关于西岸三期 13、14、16 号楼部分业主问题的回复

东原城项目

2019年12月28日

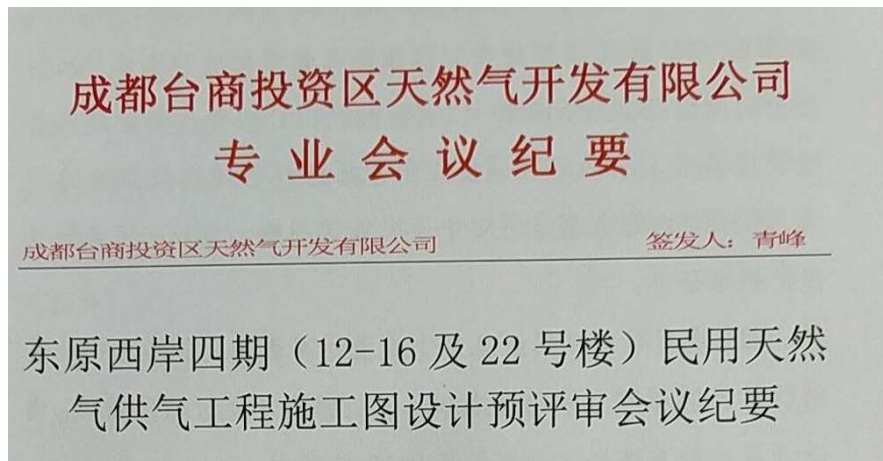
（1）厨房未设地漏

2、根据《建筑给水排水设计规范(GB 50015-2003)2003年版》4.5.7条规定,仅厕所、盥洗室、卫生间等经常从地面排水的房间应设置地漏,规范条文及条文解释详见下图:

根据《建筑给水排水设计规范(GB 50015-2003)2009年版》4.5.7条规定,仅厕所、盥洗室等经常从地面排水的房间应设置地漏,规范条文及条文解释详见下图:

从规范前后对比可知:对于厨房、卫生间干区等不经常排水的区域,不应设置地漏,从而避免水封干涸后,上下层空气连通,对室内空间造成环境污染以及安全隐患。水封干涸后带来的安全隐患主要有两点:

综上所述，厨房设置地漏弊大于利，西岸三期项目厨房在综合考虑了规范要求、业主后期实际使用需求和安全卫生等因素之后才未设置地漏的。
